H27-B-1 深度75.57~76.00m 最新活動面の走向・傾斜 (No.48) を再観察結果に基づき変更

ボアホールカメラ展開画像との対比結果 (H27-B-1 深度75.57~76.00m)

H27-B-1 深度75.57~76.00m 最新活動面の走向・傾斜 (No.48) を再観察結果に基づき変更

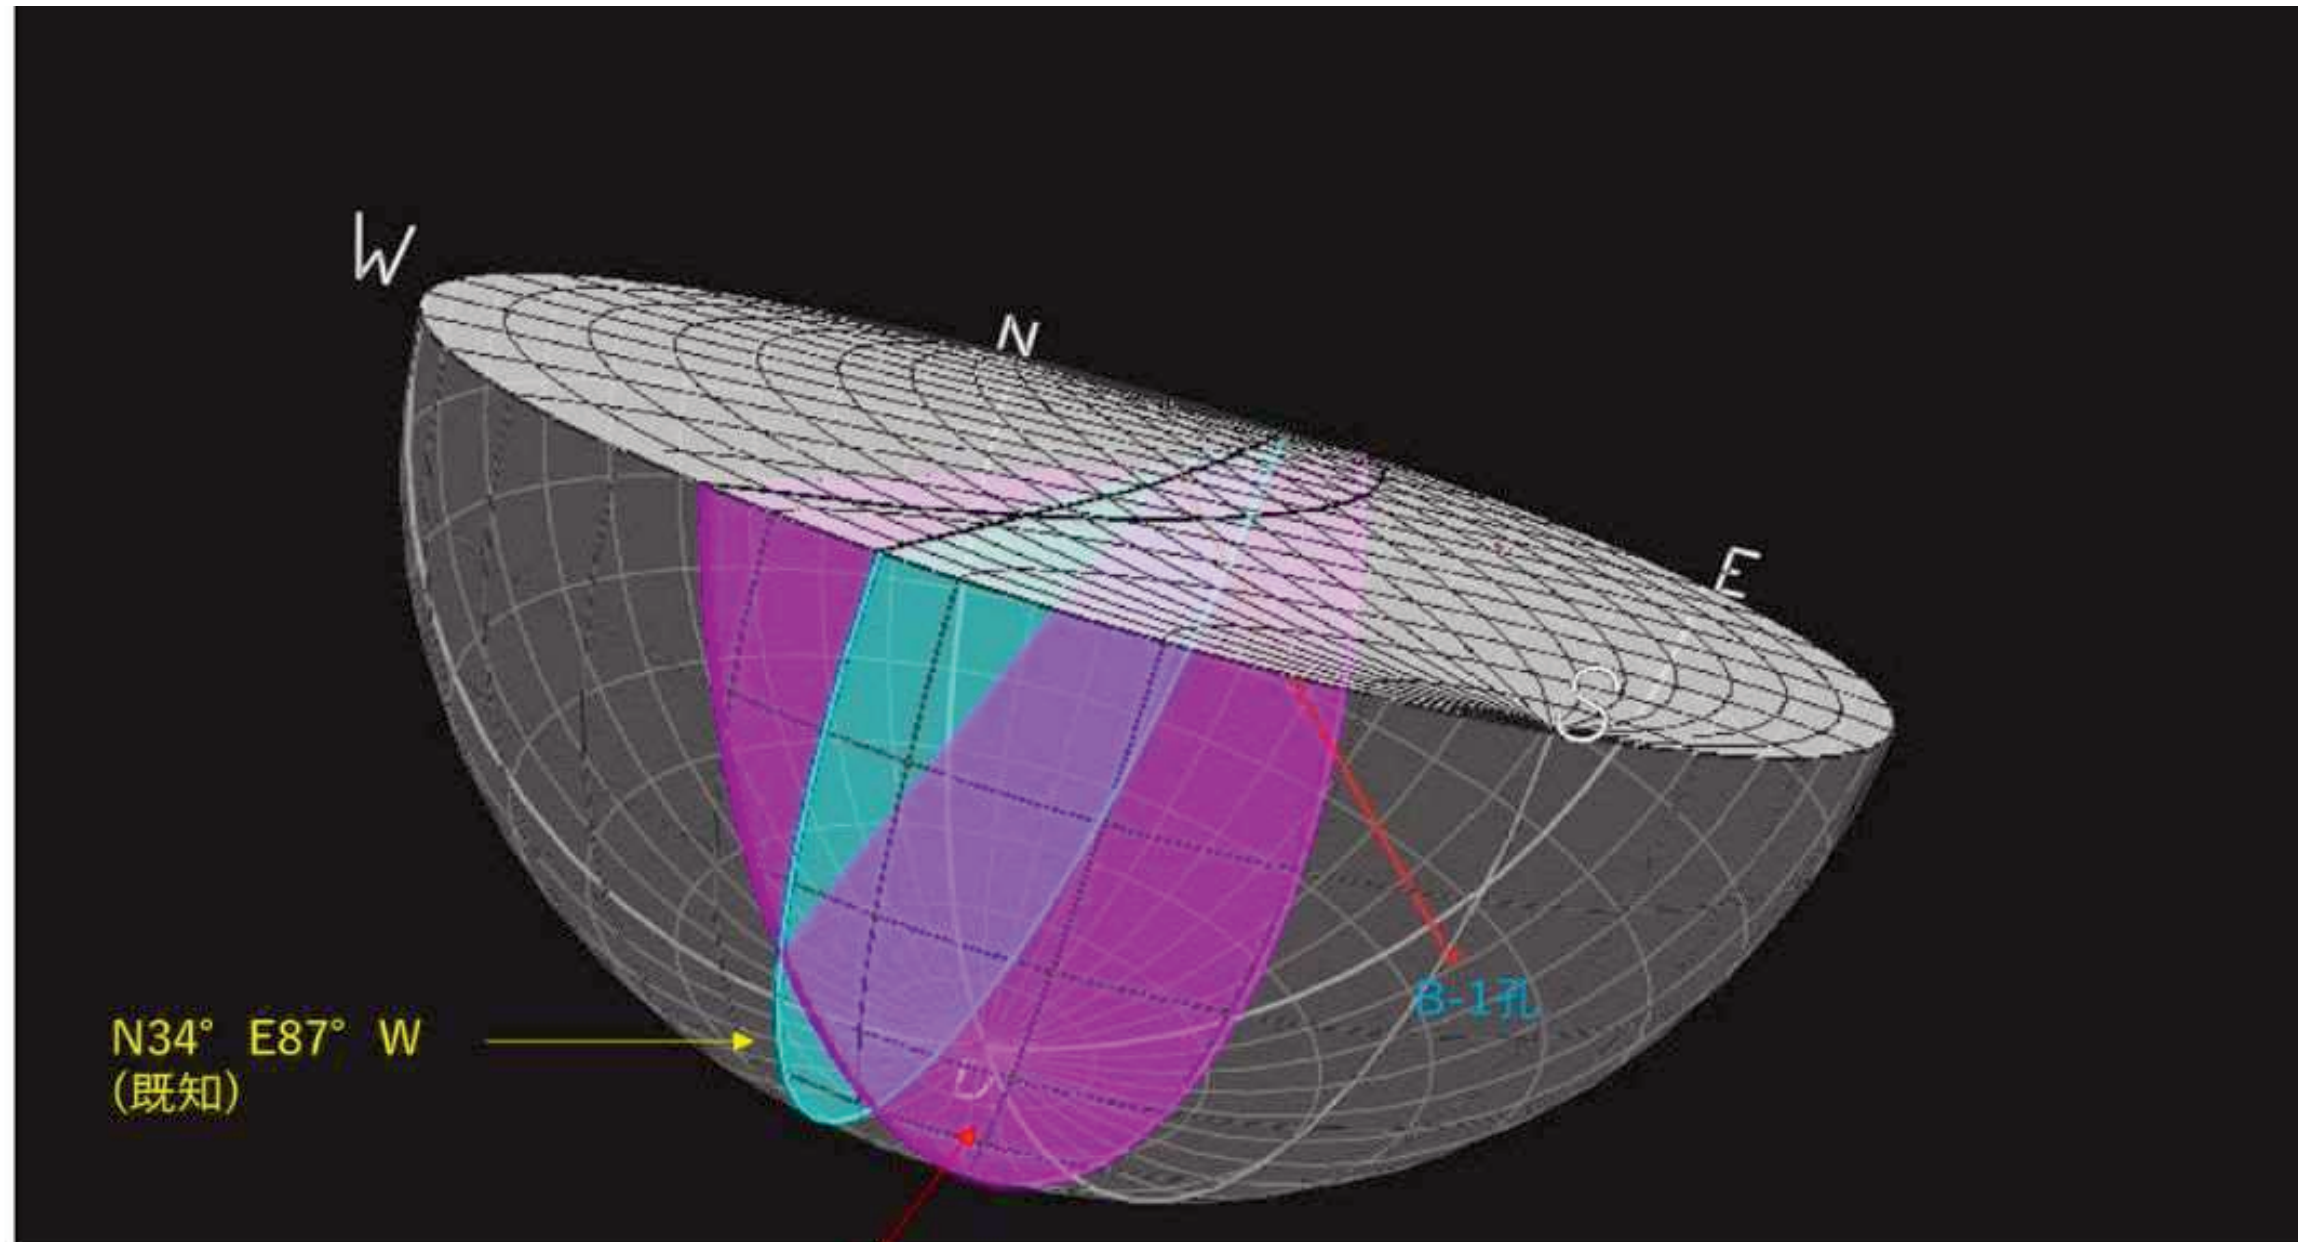
- H27-B-1孔 深度75.57~76.00mの破碎部の最新活動面の走向・傾斜を, 走向・傾斜が既知の割れ目との見掛けの傾斜角の差 (23°) から姿勢の復元を行い, 最新活動面の走向・傾斜N44°E72°Eを推定した。

N44° E72° E

既知の割れ目とH27-B-1孔と直交する面との交線を回転軸として, 既知の割れ目からボーリングコア上での傾斜角の差「23°」回転させた割れ目の走向・傾斜

コア写真

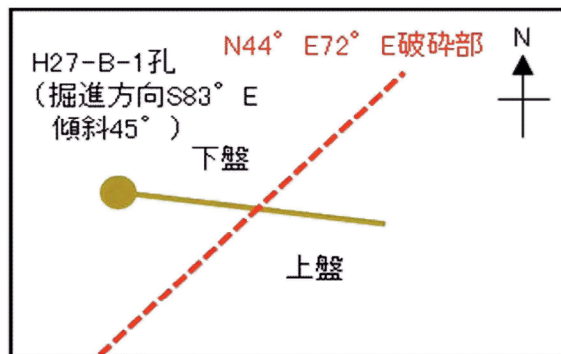
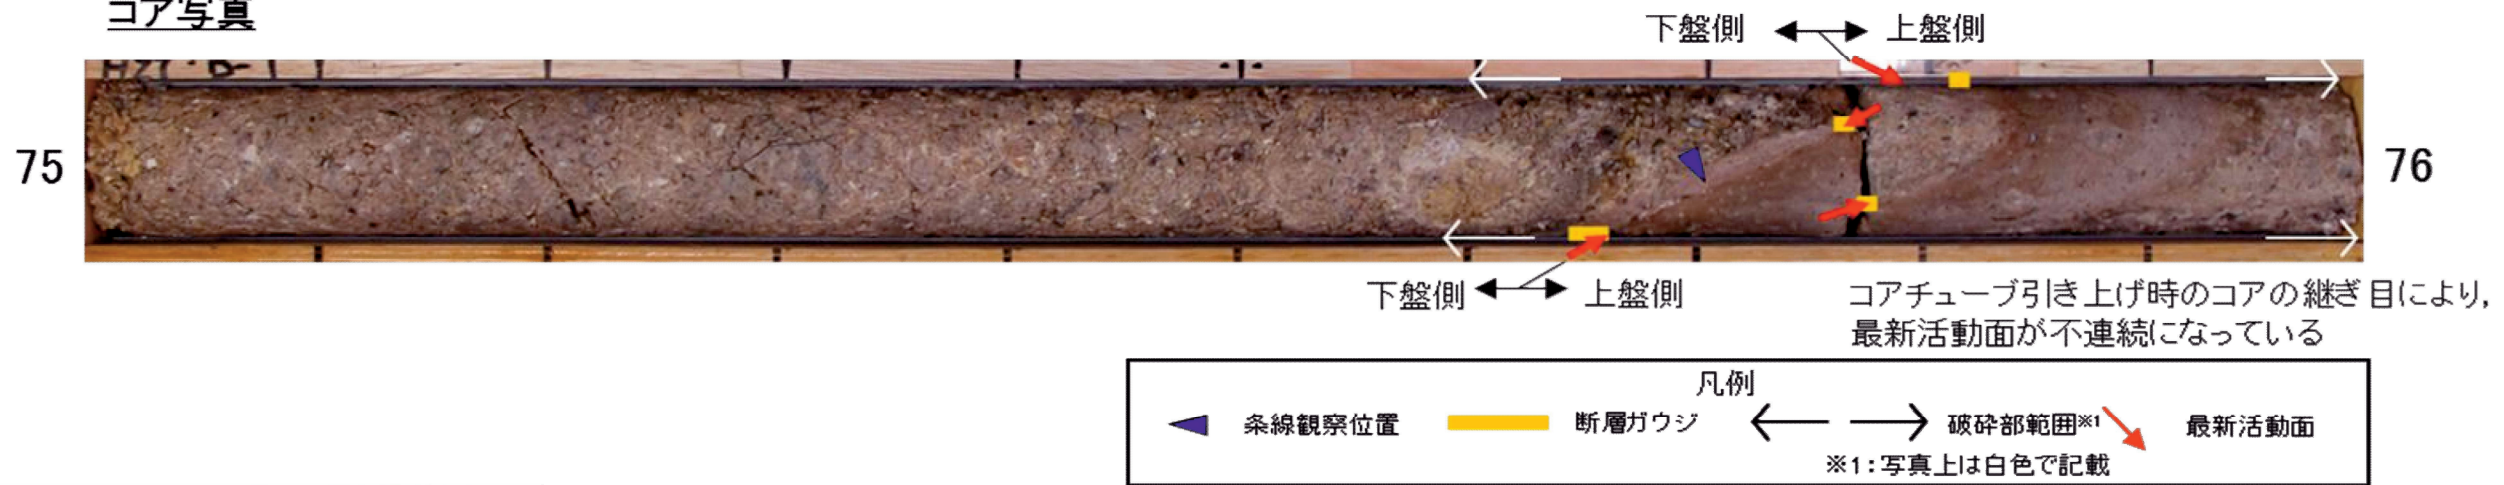
H27-B-1 深度75.57~76.00m 最新活動面の走向・傾斜 (No.48) の変更に伴い、条線方向 (No.49) を変更

- H27-B-1孔 深度75.73mの断層面の走向・傾斜はN44°E72°E※であり、条線観察は下盤側から実施している。※破碎部の走向・傾斜をBHTV画像から取得できなかったことから、同一ボーリングコアの他の不連続面と本破碎部の位置関係から推定した走向・傾斜データを使用

図1 H27-B-1孔位置平面図(模式図)

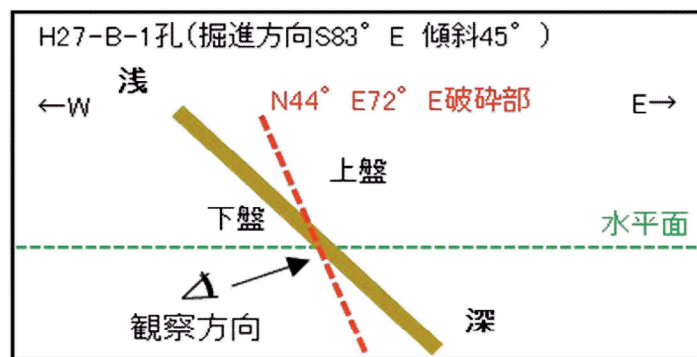
- ボーリングは掘進方向S83° E, 傾斜45° で掘削している。
- 破碎部の走向・傾斜はN44° E72° Eであり、ボーリングと破碎部の平面的な位置関係は左図のようになる。
- 破碎部は南東傾斜であることから、北西側が下盤、南東側が上盤となる。

図2 H27-B-1孔を通る断面図(模式図)

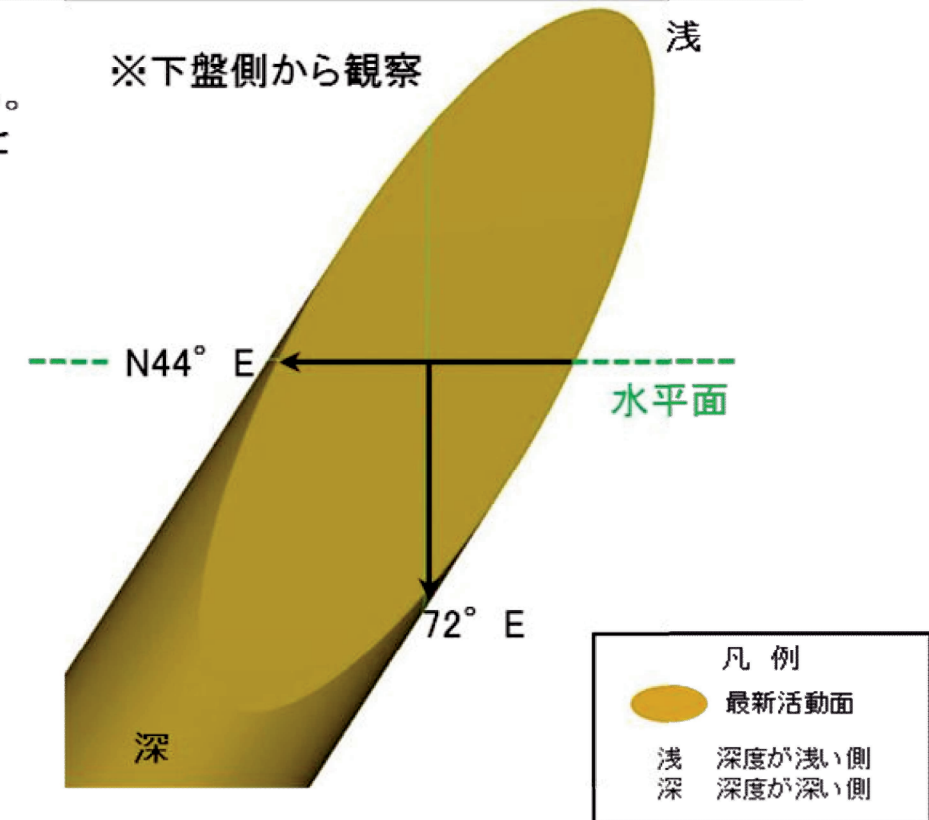
- ボーリング(掘進方向S83° E, 傾斜45°)と破碎部(走向・傾斜N44° E72° E)をボーリング孔沿いの断面図で示すと左図のようになる。
- ボーリング孔の浅い側が下盤、深い側が上盤となる。
- コアが回転しているため、コア写真を裏側から見ると最新面の捉え方が模式図と整合する。
